RENESAS TECHNICAL UPDATE

製品分類	MPU&MCU	発行番号	TN-SH7-A564A/J	Rev.	第 1 版
題名	マルチファンクションタイマパルスユニット 2(MTU2)、マルチファンクションタイマパルスユニット 2S(MTU2S)の相補 PWM モードにおけるバッファレジスタに関する制限事項		情報分類	技術情報	
適用製品	R5S72060W200FPV R5E72060W200FPV	対象ロット等	関連資料	SH7206 グループ ハードウェアマニュアル (2005 年 3 月 17 日 RJJ09B0183-0100 Rev.1.00))	
		全ロット

図1 相補PWMモードにおけるTb区間

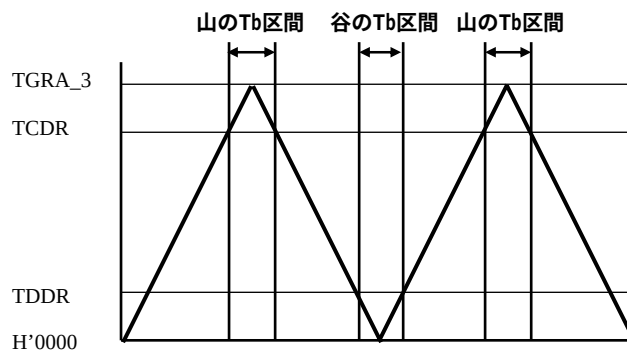
相補 PWM モード 1,2,3 において、山もしくは谷の Tb 区間で TCNT とバッファ動作に設定したタイマジェネラルレジスタ (TGRD_3,TGRC_4,TGRD_4)でコンペアマッチが発生したとき。

バッファ動作に設定したレジスタのコンペアマッチ割り込み要求を抑止するため、バッファ動作に設定したタイマジェネラルレジスタのタイマインタラプトイネーブルレジスタ(TIER)の該当ビットは 0 に設定してください。
